Numer zamówienia:
PN/15/2020

WYJAŚNIENIA NR 2

Dot. postępowania o udzielenie zamówienia pn.: „Modernizacja instalacji do biologicznego przetwarzania odpadów w Zakładzie Odzysku i Unieszkodliwiania Odpadów w Katowicach przy ul. Miłowickiej 7a”.

Schemat postępowania administracyjnego

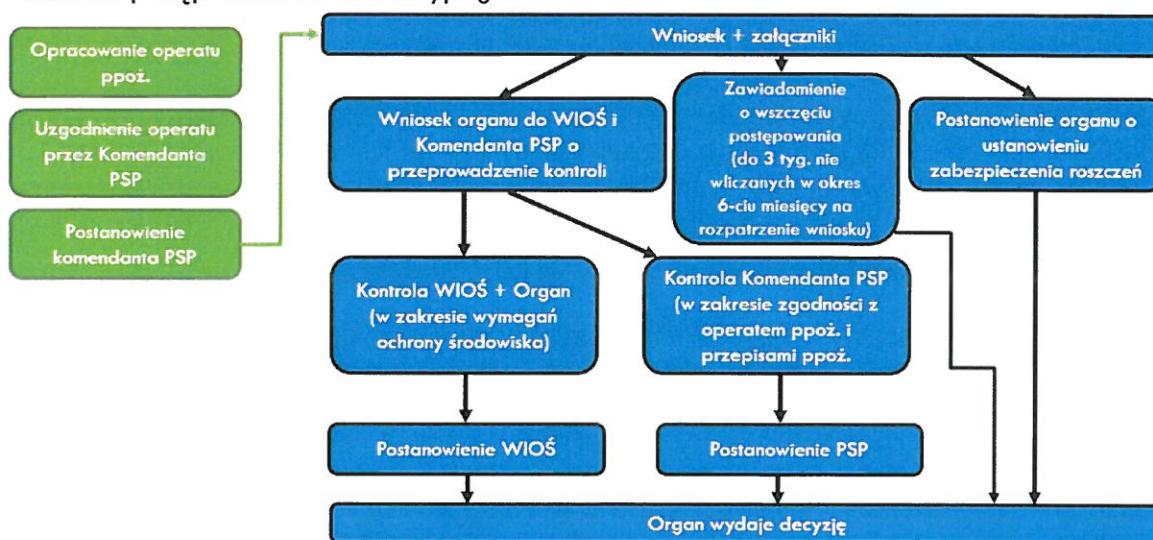
W tym miejscu należy zwrócić uwagę na często występujący problem związany ze stanowiskiem WIOŚ i niektórych Komendantów PSP o braku możliwości przeprowadzenia kontroli obiektu objętego wnioskiem, jeżeli nie został on rzeczywiście wykonany, co oznacza brak możliwości uzyskania pozwolenia zintegrowanego dla obiektów/instalacji przed zakończeniem budowy.

Ponadto problemem może być również termin wyznaczonej kontroli WIOŚ - niektórych przypadkach terminy kontroli **wyznaczane są na 6 miesięcy od dnia powiadomienia**.

Po przeprowadzonej kontroli zarówno WIOŚ, jak i Komendant PSP wydaje postanowienie. WIOŚ „niezwłocznie”, natomiast dla Komendanta PSP nie wskazano wprost terminu.

W praktyce powyższe problemy **mogą znacząco wydłużyć postępowanie w sprawie zmiany pozwolenia zintegrowanego, nawet powyżej 6 miesięcy**. Zgodnie z art. 35 § 5 k.p.a. do terminów określonych w przepisach poprzedzających nie wlicza się terminów przewidzianych w przepisach prawa dla dokonania określonych czynności, okresów zawieszenia postępowania, okresu trwania mediacji oraz okresów opóźnień spowodowanych z winy strony albo przyczyn niezależnych od organu (w tym kontroli i oczekiwania na wydania postanowień WIOŚ, Komendanta PSP).

Zważając na aktualne wymagania proceduralne przewidziane dla etapów pozyskiwania decyzji zmieniającej pozwolenie zintegrowane, zwracamy uwagę, że formalne złożenie Wniosku o zmianę pozwolenia zintegrowanego do Urzędu Marszałkowskiego, z przyczyn o których była mowa powyżej powinno nastąpić już po zakończeniu robót budowlanych, a w najlepszym przypadku w końcowej fazie budowy, **a co za tym idzie przyjmując wymagany przepisami czas procedowania decyzji ws. zmiany pozwolenia zintegrowanego, utrzymanie wymaganego umową terminu zamknięcia kontraktu (12 miesięcy), z przyczyn nie leżących po stronie Wykonawcy, może okazać się niewykonalne.**

W związku z powyższy wnioskujemy o ograniczenie terminowego rozliczenia zakresu kontraktowego do prac projektowych i robót budowlanych, wyłączając zakres uzyskania decyzji zmieniającej pozwolenie zintegrowane.

Zamawiający podtrzymuje zapisy SIWZ w tym zakresie. Przedmiotowe kwestie regule zapis § 23 ust.1 wzoru umowy (Załącznik nr 7 do SIWZ).
